いわき都市計画緑地の変更
【いわき市復興整備計画（いわき市決定）】

都市計画緑地中 10 号永崎防災緑地ほか 1 緑地を次のように変更する。

図-2	
計画図	
防災緑地名	12号 岩間防災緑地
縮尺	1/2,500
図面 全5葉の2

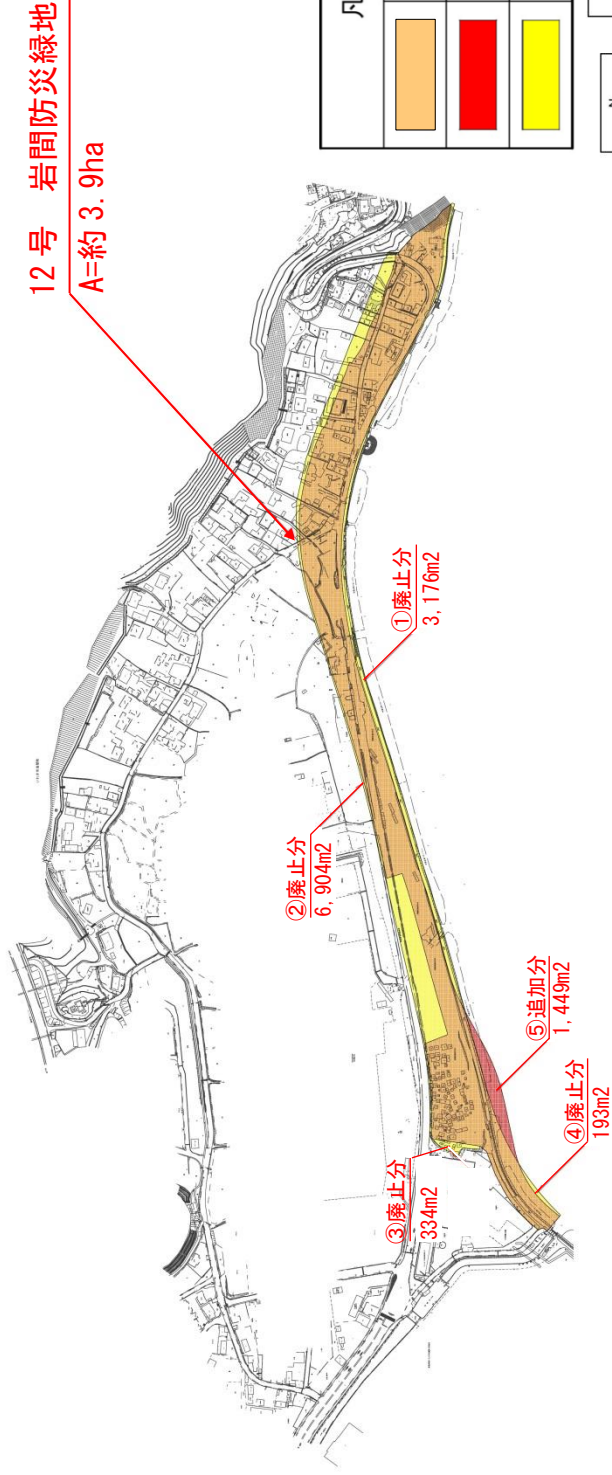
(2) 12 号 岩間防災緑地

当該緑地から隣接する都市計画道路勿来小浜線への避難通路の確保や計画区域内に存する墓地の移転先の決定、更には、地区界精査や詳細設計に基づく海岸堤防構造の変更に伴い、当該区域の変更が必要となったことから、復興整備計画に記載し、本案のとおり変更しようとするものである。

廃止分 追加分
 $48,495 - (①+②+③+④) + ⑤ = 48,495 - (3,176 + 6,904 + 334 + 193) + 1,449 = 39,337\text{m}^2 = 3.9\text{ha}$
